SUPAIR
LIFE IS IN THE AIR

Date d'édition	28/10/2019
N° de document	SUPAIR_2019_10_001
Nombre de pages	1/1

INFO SÉCURITÉ

OBJET : ALTIRANDO Lite
Fermeture poche parachute

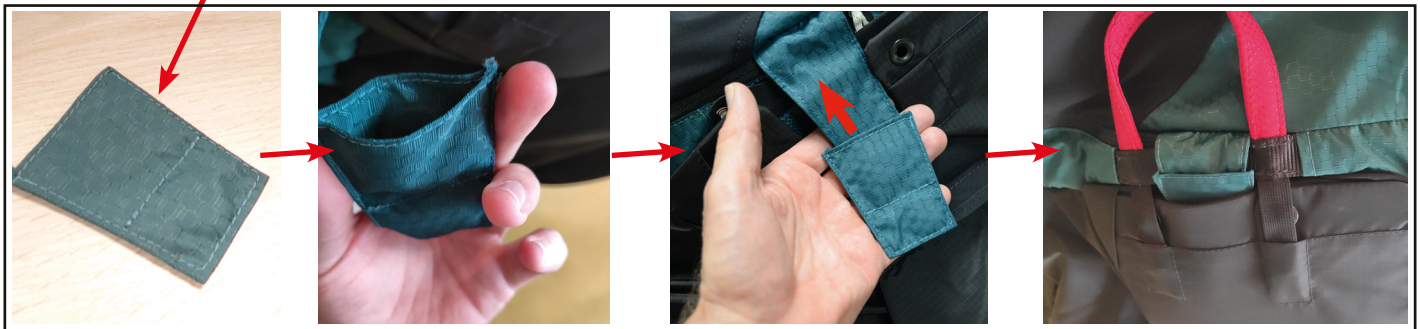
Nous avons constaté que sur certaines ALTIRANDO Lite, avec certains parachutes (de gros volume notamment), le rabat aimanté qui sécurise la poignée pouvait sortir trop facilement de son logement.
La poignée peut alors plus facilement se déchausser complètement de ses logements et la poche parachute s'ouvrir de manière intempestive.

A : Le flap aimanté sort régulièrement de son logement

B : Le flap aimanté reste dans son logement

Contactez SUPAIR (info@supair.com)
Pour commander gratuitement une rallonge de flap. Cette rallonge de flap se pose comme une chaussette sur le flap d'origine, qui se referme comme prévu.

Pas de problème
Bons vols !
